泊発電所 3号炉

設置許可基準規則等への適合状況について

第59条／1.16 原子炉制御室 (審査会合における指摘事項回答)

令和5年5月25日
北海道電力株式会社

第1.16.14図 アニュラス空気浄化設備の運転

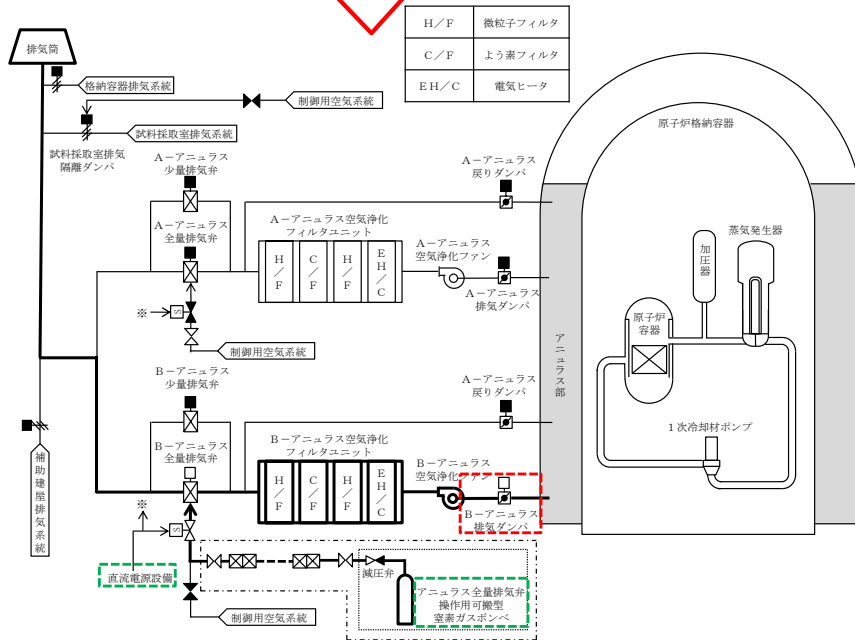
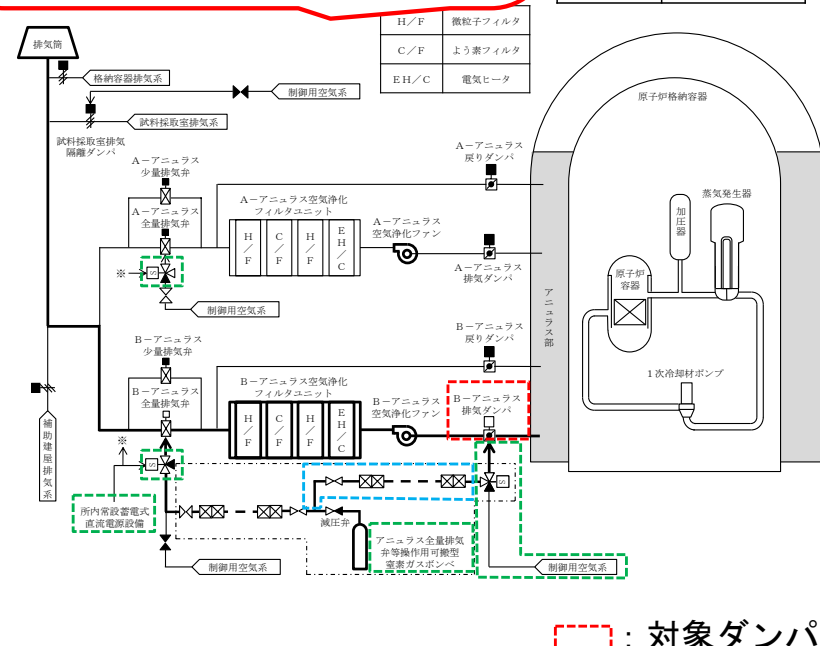
全交流動力電源又は直流電源が喪失した場合のB－アニュラス排気ダンパの開操作でユニハンドラ装置を用いることについて、操作の成立性や設置許可基準規則等への適合方針を説明すること。

B-アニュラス排気ダンパはユニハンドラ装置により、B-アニュラス全量排気弁は窒素ガスポンベにより、それぞれ別の方法で開操作する設計方針としていた。

- B－アニュラス排気ダンパについては、重大事故時において運転員が現場で開操作する当該ダンパの設置場所が高線量エリアとなるため、このエリアから離隔した低線量エリアにおいて遠隔で操作する必要がある。当該ダンパ本体には操作ハンドルが設置されているため、操作ハンドルを手動で遠隔操作できるユニハンドラ装置を設置した。
- 指摘事項を踏まえ、当該装置を用いた操作の成立性や設置許可基準規則等への適合方針を説明することとしていたが、B－アニュラス全量排気弁と同様な設備構成（※）とすることで、操作者の負担軽減及び操作時間の短縮による更なる被ばく低減並びに日常保守管理の運用性向上が見込めることから、これまでの「ユニハンドラ装置により開操作する設計方針」から「窒素ガスポンベによる代替空気供給により開操作する設計方針」へ変更することとした。
※：B－アニュラス全量排気弁については、常設の制御用空気系配管に窒素ガスを供給するとともに電磁弁を励磁させることにより当該排気弁に窒素ガスを供給するが、B－アニュラス排気ダンパの制御用空気系配管は、現場設置状況から、当該ラインの改造が困難であることから、電磁弁が無励磁の状態が開となるラインに窒素を供給し、ダンパに窒素ガスを供給する設備構成とした。
- 本操作に用いる設備については、重大事故等対処設備として設置許可基準規則第43条で求められている、容量等への適合性に対し、ポンベ容量はB－アニュラス全量排気弁に使用することとしていたポンベ1本でB－アニュラス排気ダンパに使用しても十分な容量を有していること等を確認している。
- また、設置許可基準規則第59条では解釈においてアニュラス空気浄化設備を設置すること、技術的能力1.16ではそのための手順を整備することが要求されているが、上記によりこれを満足する設計としている。
- 変更した、窒素ガスポンベによる代替空気供給に係るB－アニュラス排気ダンパの系統構成について次頁に示す。

B-アニュラス排気ダンパ、B-アニュラス全量排気弁ともに窒素ガスポンベにより開操作する設計方針へ変更する。【大飯3/4号炉と同様】
これにより、作業想定時間を20分とするアニュラス空気浄化設備の系統構成に要する実時間は17分から15分（模擬による確認結果）に短縮される見通し。
